CONCEPTO TÉCNICO No. CT – 4897

Localidad	3- Santa Fe
UPZ	91- Sagrado Corazón
Sector Catastral	San Diego
Dirección	Cll 27B No. 6-73 Int. 1 (Nva. Nomenclatura) (*)
Nombre del Proyecto	LOCALES COMERCIALES MOMPOX
CHIP	AAA0087RKAF
Manzana Catastral	09
Predios Catastrales	07
Fecha de Visita	Junio 25 de 2007
Área aprox. (m^2)	200
Solicitante	Curaduría Urbana No. 3
Tipo de Amenaza	Remoción en Masa

Figura 1. Localización General del Proyecto "Locales Comerciales Mompox", en el Plano Normativo de Amenaza por Remoción en Masa (Decreto 190 de 2004)

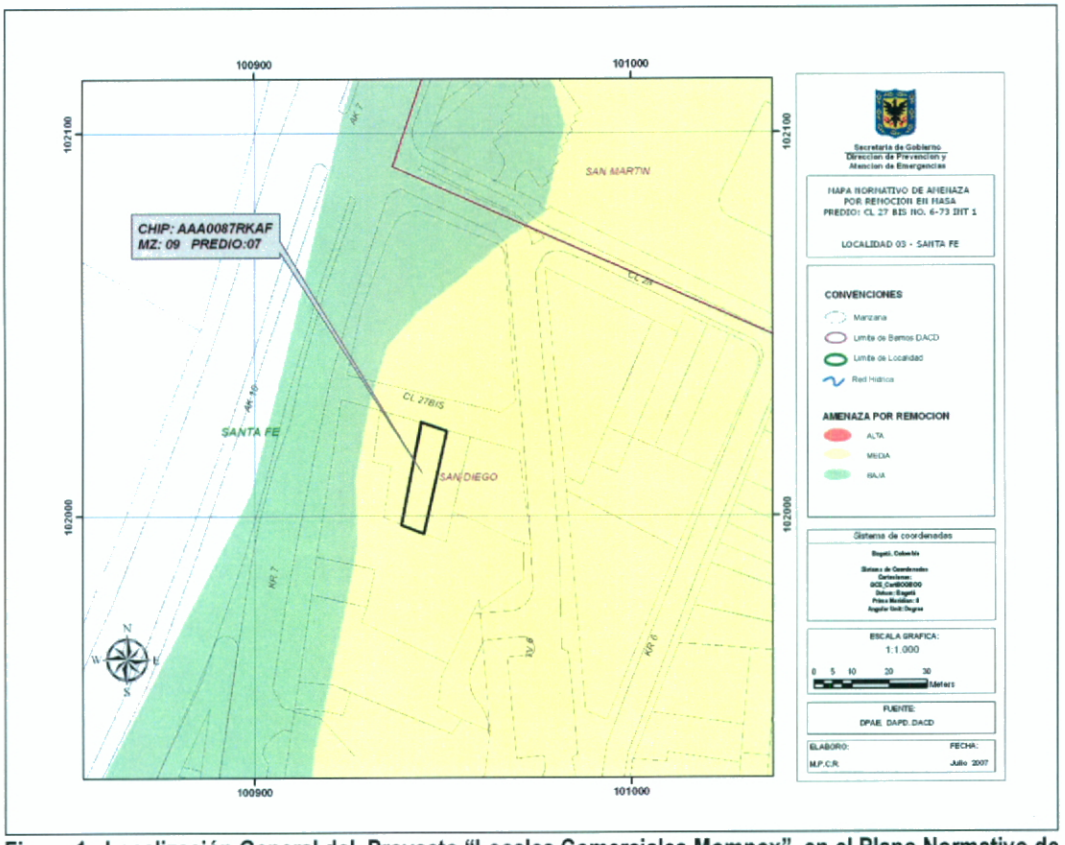
De acuerdo con el plano normativo de amenaza por remoción en masa del Plan de Ordenamiento Territorial de Bogotá – POT, el sector donde se localiza el proyecto "Locales Comerciales Mompox"

ubicado en Cll 27 B No. 6-73 int.1 de la localidad de Santa Fe, se encuentra en una zona de AMENAZA MEDIA por procesos de remoción en masa (Figura No.1).

Fotografía No.1. Predio donde se busca adelantar el proyecto, Cll 27B No. 6-73 Int.1.

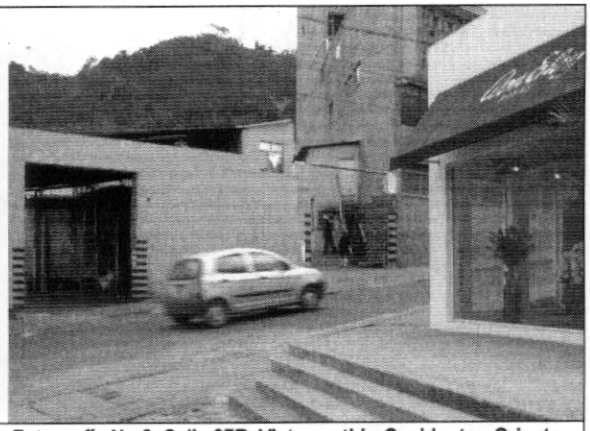
El terreno donde se proyecta construir los locales comerciales cuenta con una pendiente media a baja; el sector se encuentra urbanizado, consolidado con viviendas, vías pavimentadas y servicios públicos, en un sector residencial y comercial (ver Fotografías No.1 y 2).

En el predio objeto del presente concepto técnico, se encuentra construida una edificación de dos (2) pisos, la cual en el momento de la visita técnica adelantada, exteriormente no evidencia fallas de tipo estructural, ni problemas de inestabilidad del terreno por procesos de remoción en masa.
